具体采购通知（SPN）投标邀请（参考号0074-PAK-01）的更正 公告工程、采购和施工工程（EPC/交钥匙方式）	
---	---	---

项目名称：Lahore Wastewater and Drainage Management Project (LWDMP) –
从Larechs Colony至Gulshan-e-Ravi Lahore的污水系统（采用非开挖技术）

参考编号：0074-PAK-01

补遗第1号招标文件

附件-A

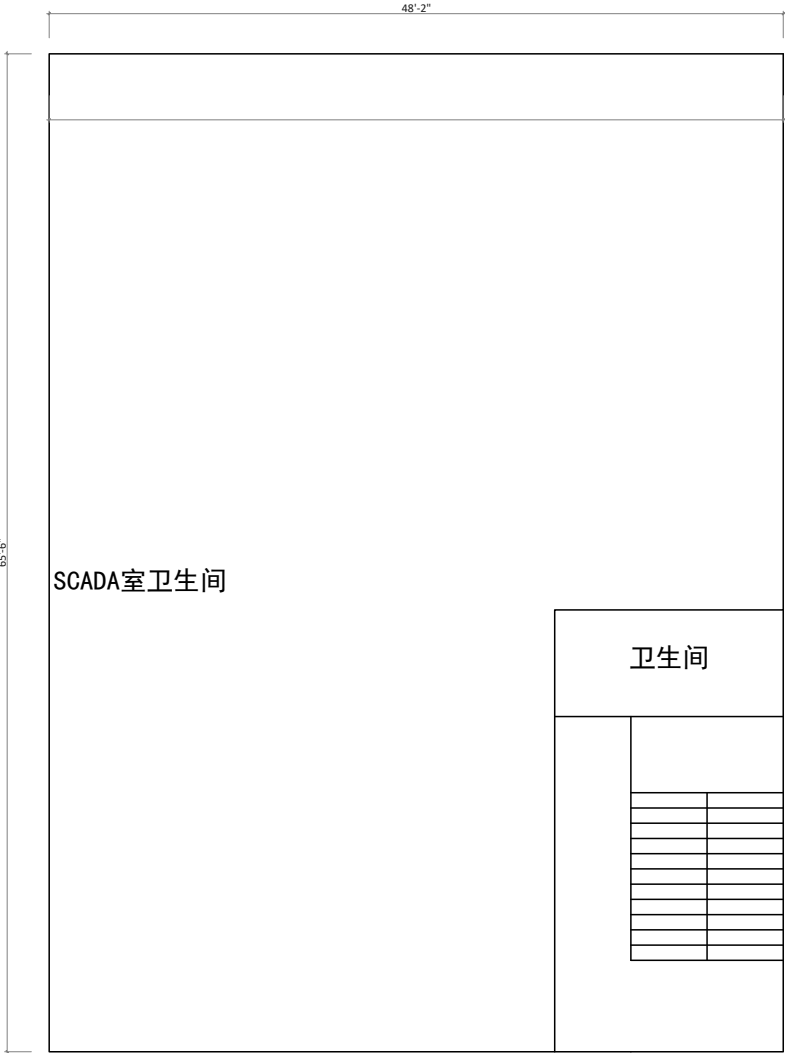
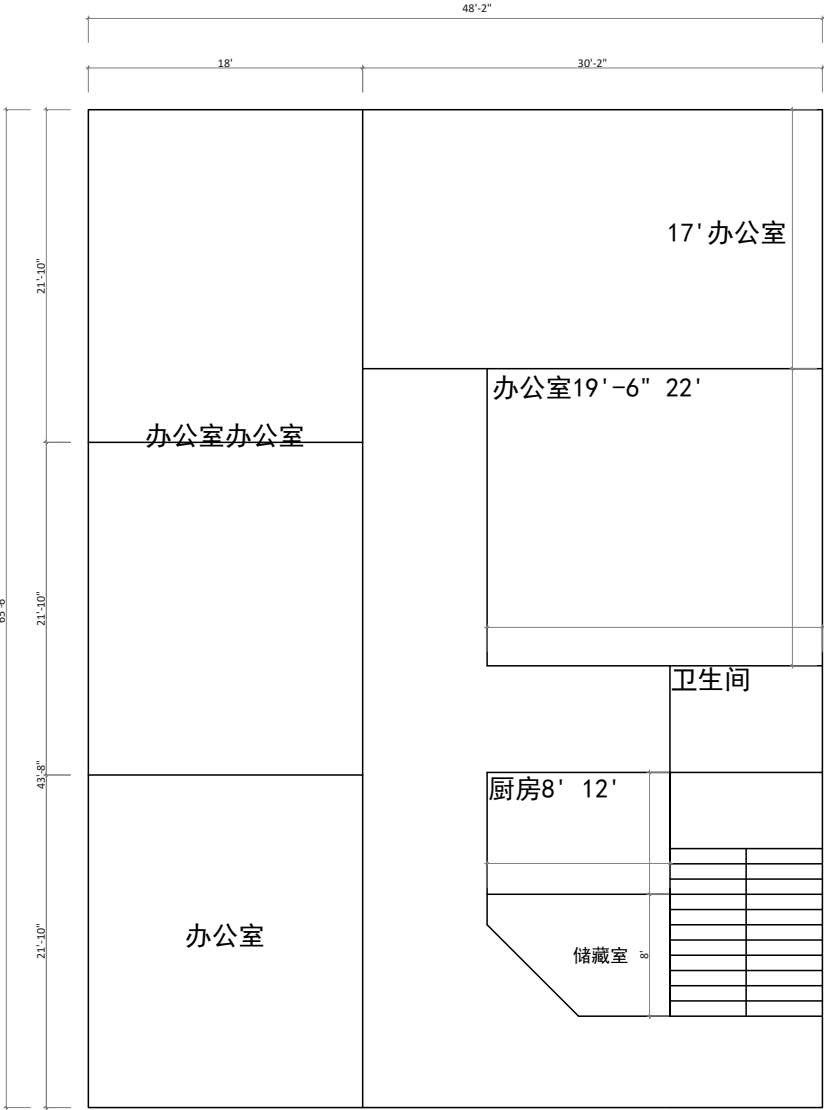
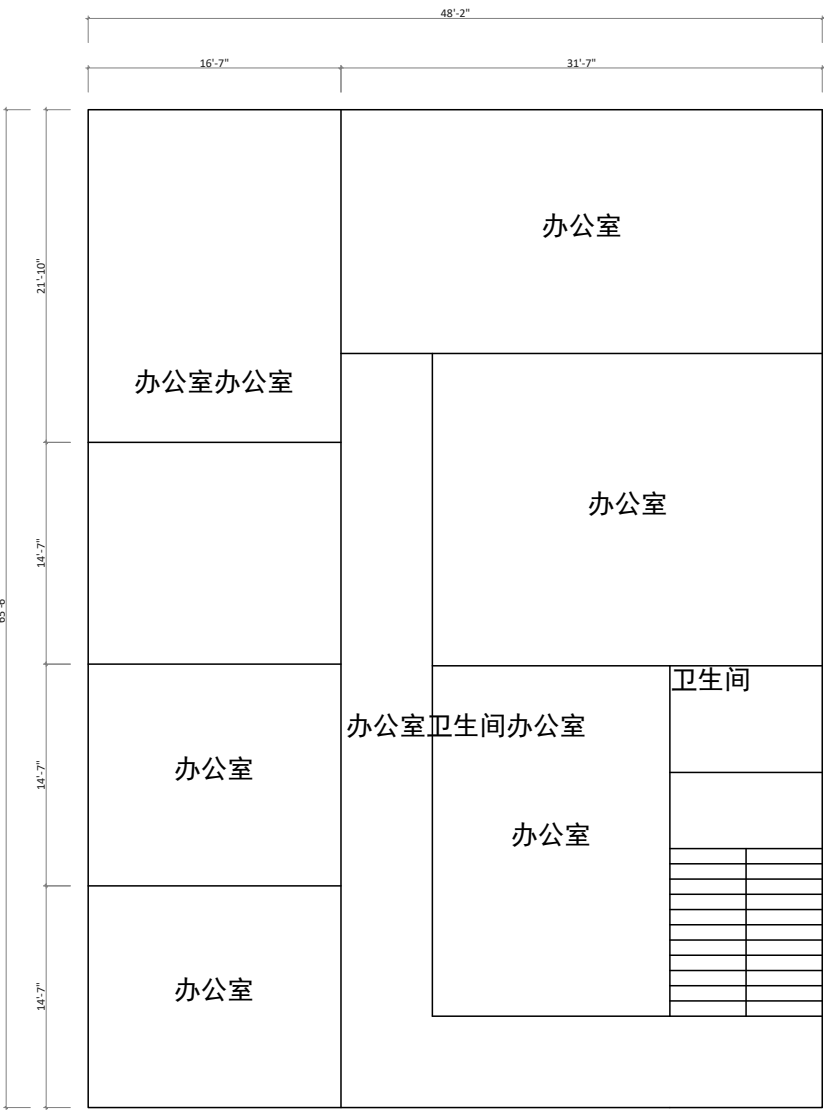
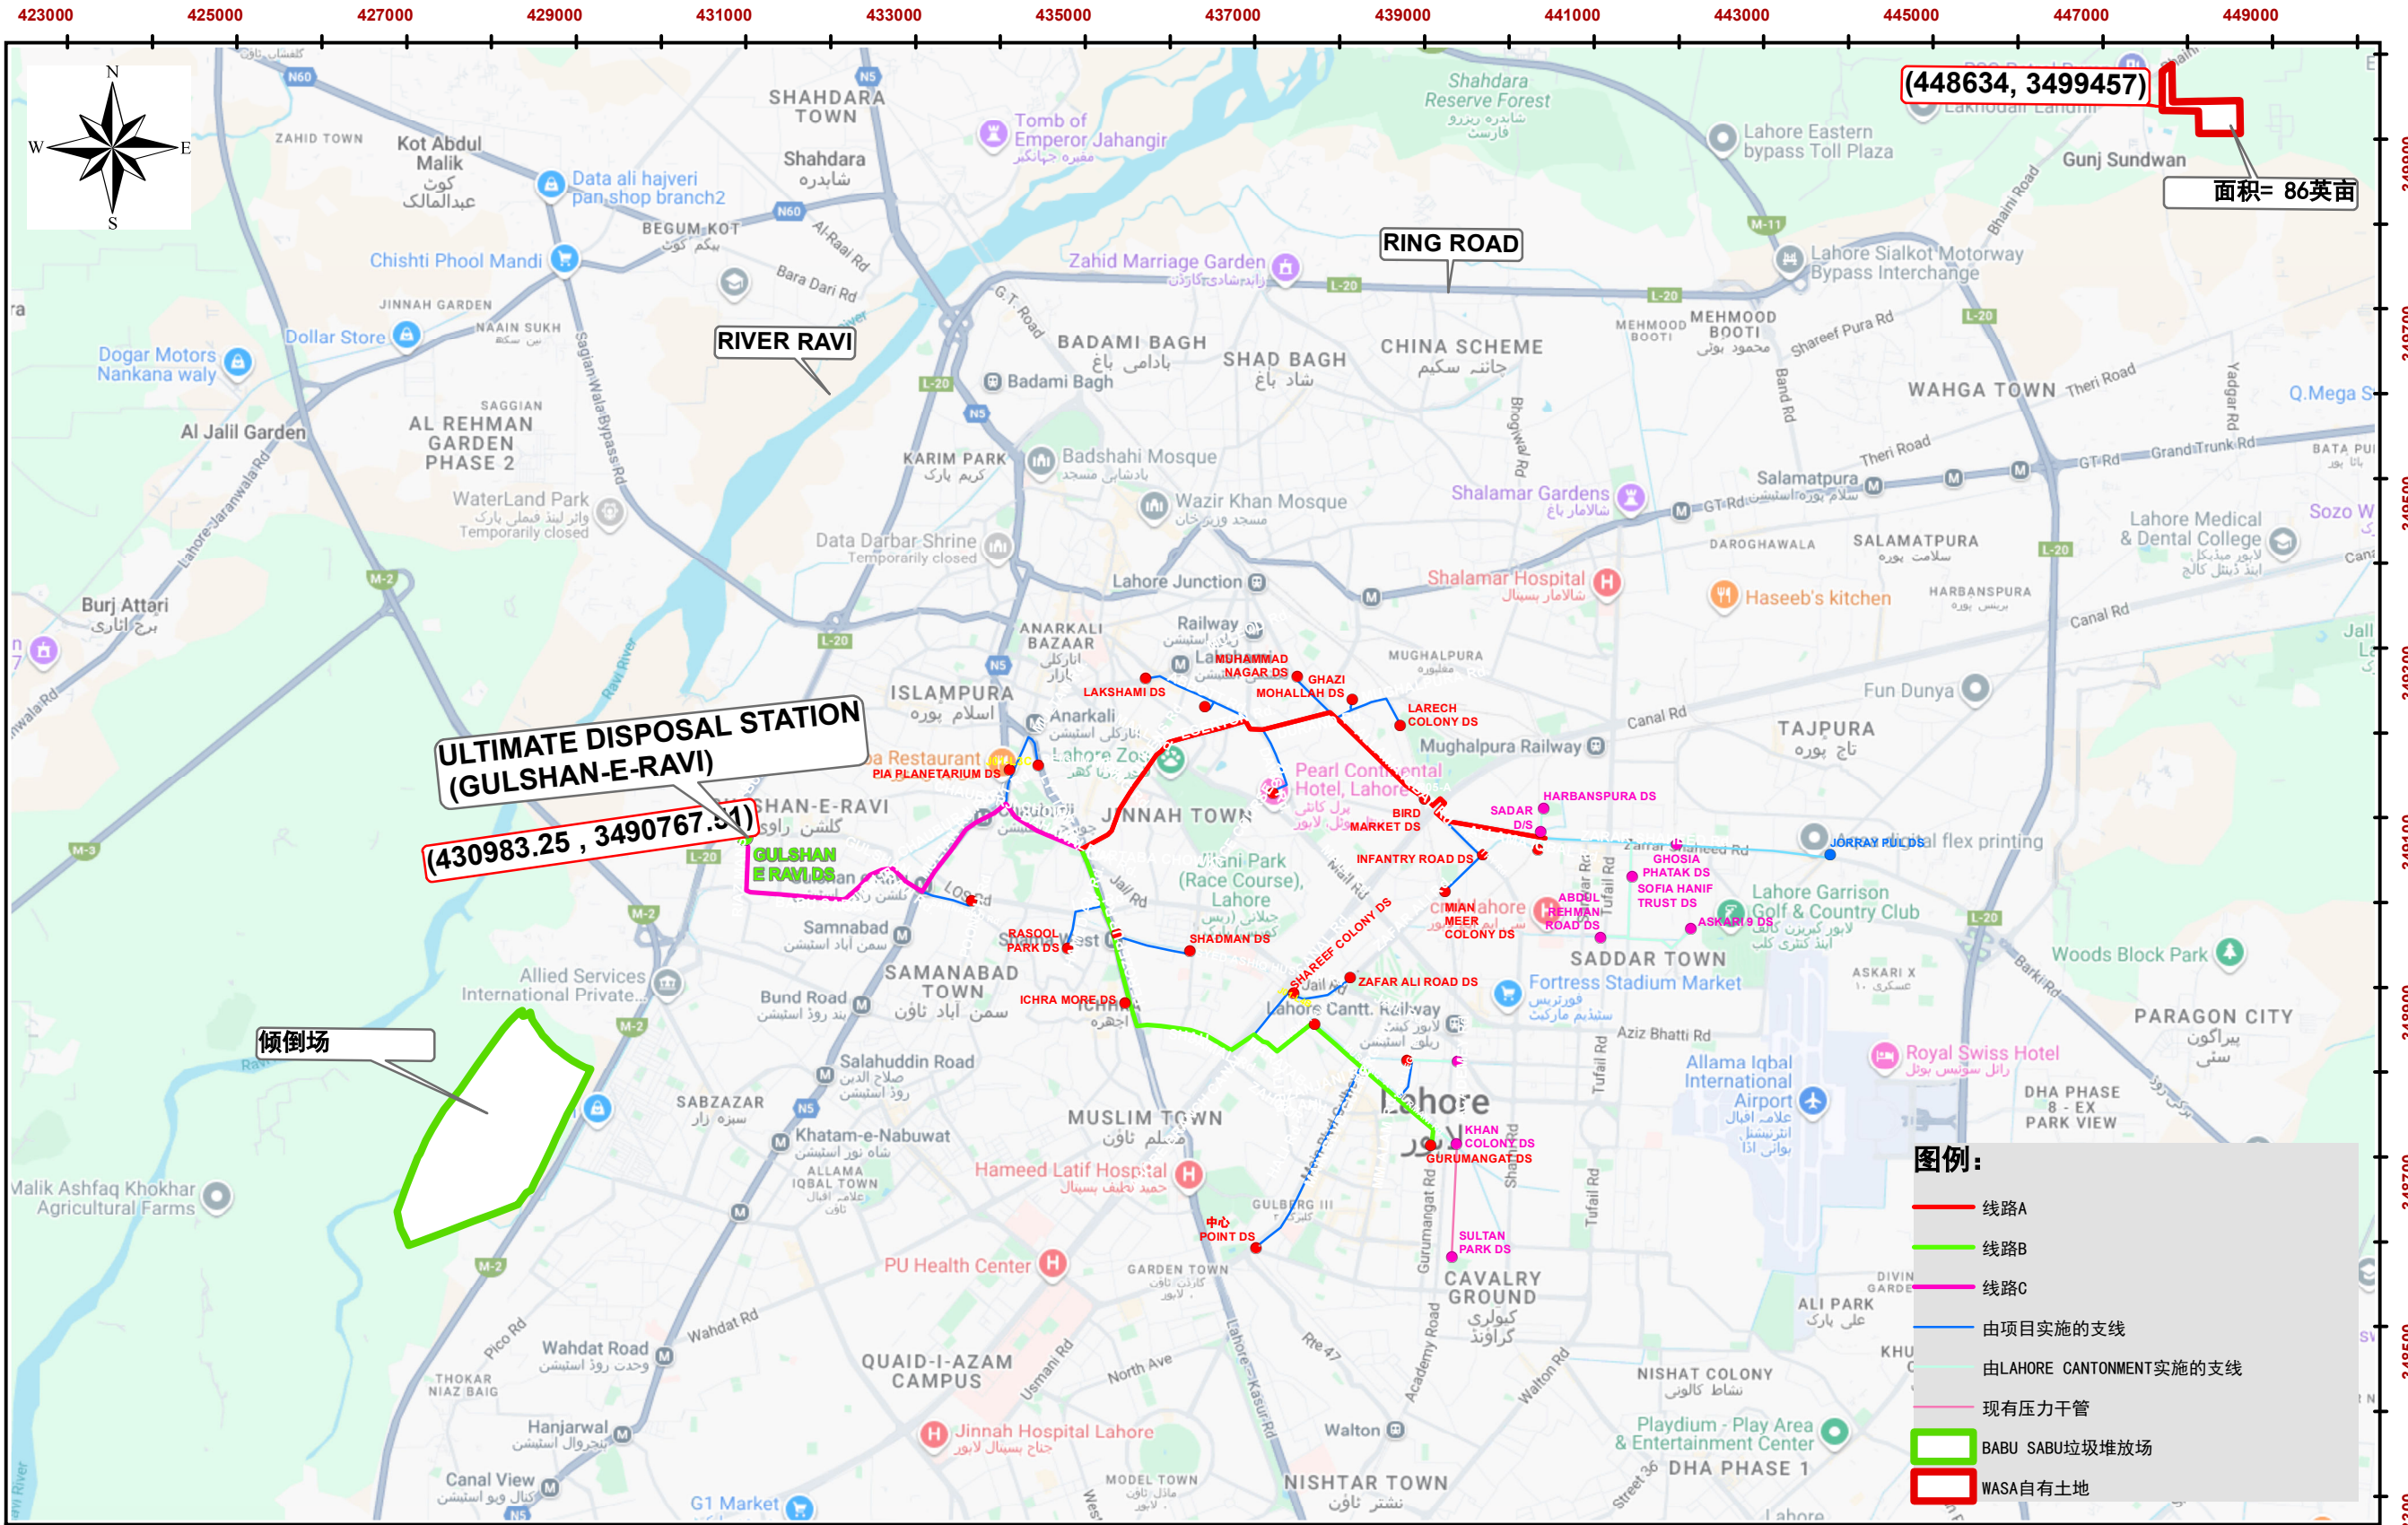
序号	参考	页码	如招标文件中所述	修订条款
			iv) Line-C支线在序号2处的圆形接收井数量规定为“2”。	iv) Line-C支线在序号2处的圆形接收井数量应读作“1”。
11.	第2卷，第二部分，第6节，业主要求第4.1.12条，子条款xx（办公楼施工）	第6-67页	“然而，承包商必须首先在拟建位置建造一栋除底层外的全功能三层建筑（每层500平方米），以供员工和劳动力住宿”	原条款中的文本替换为：“然而，承包商必须首先在拟建位置建造一栋除底层外的全功能三层建筑（每层296平方米），以供员工和劳动力住宿”。此外，该建筑的暂定/概念性布局作为附件A附后。
12.	第2卷，第二部分，第6节，业主要求第4.1.12条，子条款xx（办公楼施工）	第6-67页	“采用框架结构的办公楼，每层建筑面积至少500平方米，应配备所有基本设施、卫生间、茶水间、暖通空调等，并采用A级瓷砖地面、吊顶和墙面镶板，暖通空调配备信息多媒体屏幕。”	原条款中的文本替换为：“采用框架结构的办公楼，每层建筑面积至少296平方米，应配备所有基本设施、卫生间、茶水间、暖通空调等，并采用A级瓷砖地面、吊顶和墙面镶板，暖通空调配备信息多媒体屏幕。”此外，该建筑的暂定/概念性布局随附于此作为附件A。
13.	第2卷，第二部分，第6节，业主要求（第4.1.5条。EPC承包商承担的E&M工程和服务范围）	第6-71页	“EPC承包商还将负责两座泵房内所有机械设备、辅助机械设备、水工钢结构、电气设备、辅助电气设备、SCADA系统组件/设备以及屋顶太阳能系统的采购、供应、安装、测试和调试。EPC承包商负责按照时间表在各方面完成项目，并还将提供备件，至少满足前5年的更换需求。”	原条款中的文本替换为：“EPC承包商还将负责两座泵房内所有机械设备、辅助机械设备、水工钢结构、电气设备、辅助电气设备、SCADA系统组件/设备以及屋顶太阳能系统的采购、供应、安装、测试和调试，并与其SCADA系统完全集成。EPC承包商负责按照时间表在各方面完成项目，并还将提供备件，至少满足前5年的更换需求。”

6.	第1卷，第一部分 - 招标程序第4节 - 招标表格“费率与价格表计价活动明细表” 明细表编号3：土建工程，项目编号3.27	第4-33页	“建造一栋设施齐全的三层框架结构办公楼，每层建筑面积至少500平方米（按业主要求），配备所有基本设施、卫生间、茶水间、暖通空调等/铺设A级瓷砖地面、吊顶及墙面镶板，经检验符合业主要求子条款4.1及5.1”	原条款中的文字替换为：“建造一栋设施齐全的地 上三层框架结构办公楼（共四层），每层建筑面积 296平方米（外侧设电梯）（按业主要求），配备所有基本设施、卫生间、茶水间、暖通空调等/铺设A级瓷砖地面、吊顶及墙面镶板，经检验符合业主要求子条款4.1及5.1。”

LW - TD - 177

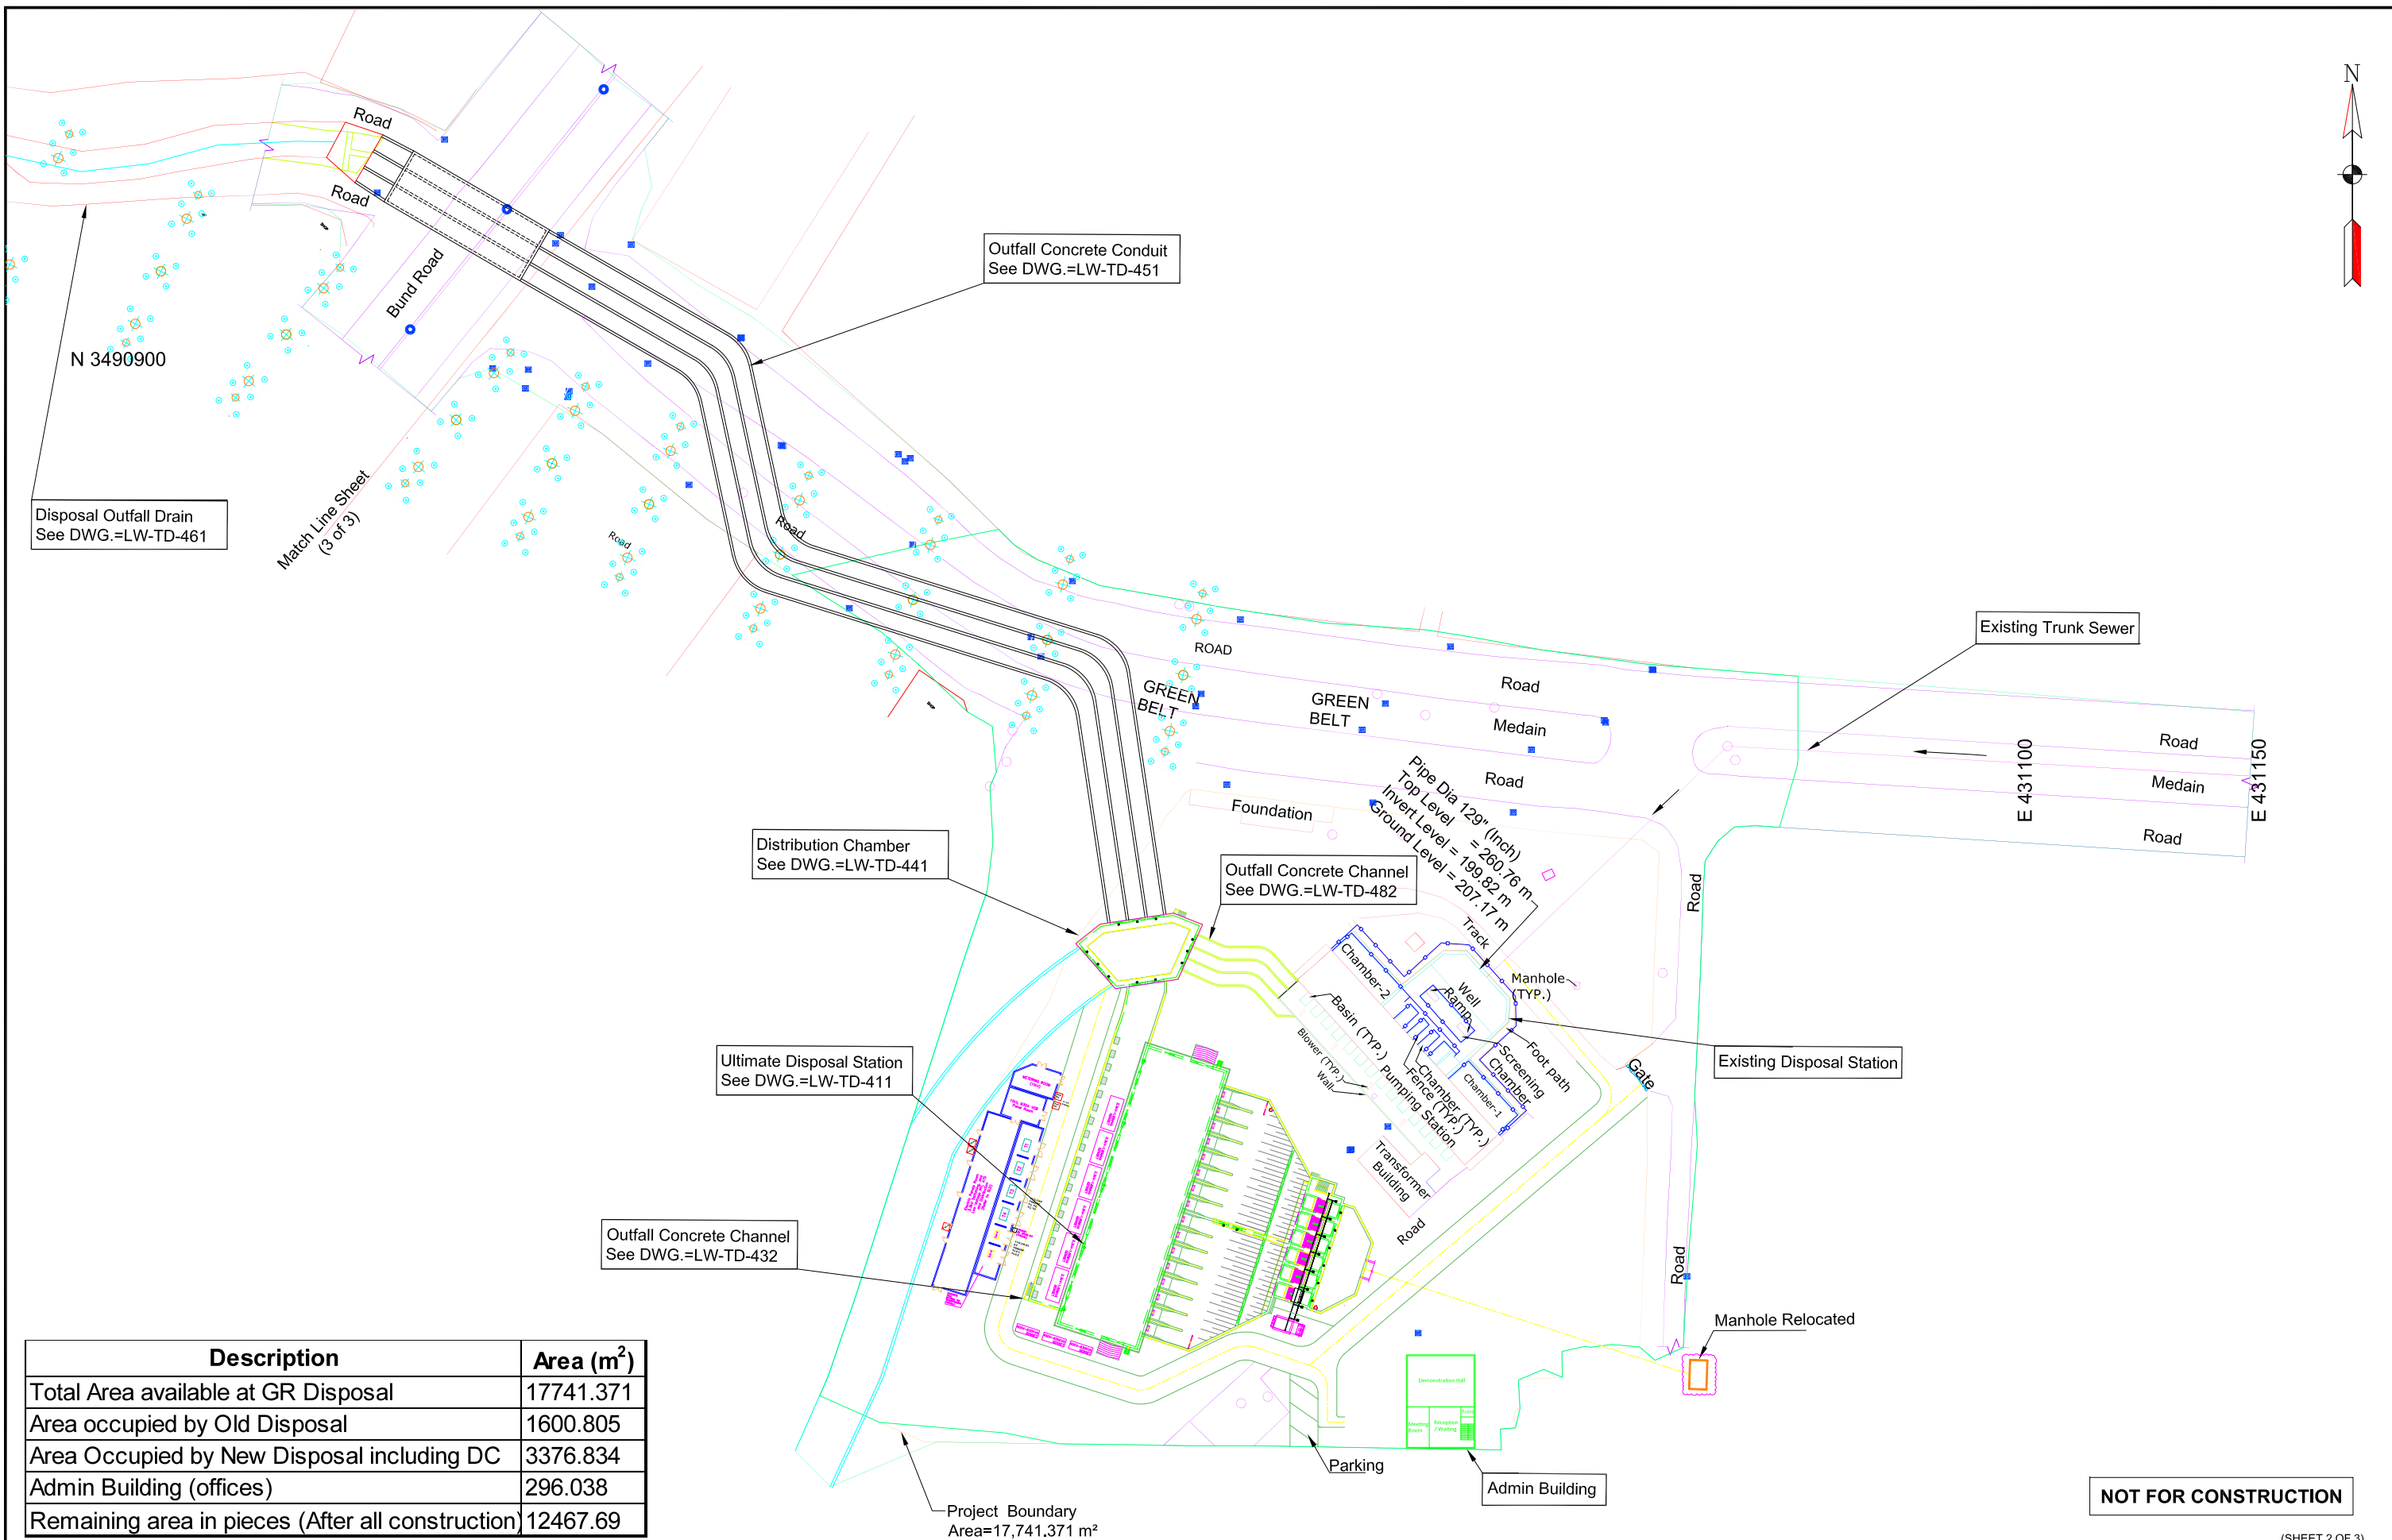
序号	参考	页码	如招标文件中所述	修订条款
				招标文件其他位置的落差结构数量应读作十六（16）。
25.	第1卷、2和3	完整招标文件		气味控制和通风系统的总数应读作：29（二十九）。招标文件中任何位置的气味控制和通风系统数量均应读作29（二十九）。
26.	第3卷，第二部分，第6节，业主要求（图纸）	图号 LW-TD-177	-	所引用的图纸已修订如下：修订后的图号LW-TD-177（含29个气味控制和通风系统）附于招标文件中的附件E。招标文件中任何位置的气味控制和通风系统数量均应读作二十九（29）。
27.	第3卷，第二部分，第6节，业主要求（图纸）	图号 LW-TD-402		所引用的图纸已按如下方式修订：更新后的图号LW-TD-402特此替换，并随附于本文件附件F，提供最终处置站总平面布置图。
28.	第3卷，第二部分，第6节，业主要求（图纸）	图号 LW-TD-491		所引用的图纸已按如下方式修订：更新后的图号LW-TD-491特此替换，并随附于本文件附件G，提供更新的最终处置站单线图（SLD）。
29.	第4卷，第三部分——合同条件与合同格式，第8节——专用合同条件，专用条件，A部分——合同数据	当地货币与外币的比例或金额	“当地货币：不低于合同总价的百分之五（50%）。”	原条款中的文本替换为：“当地货币：不低于合同总价的百分之五十（50%）。”
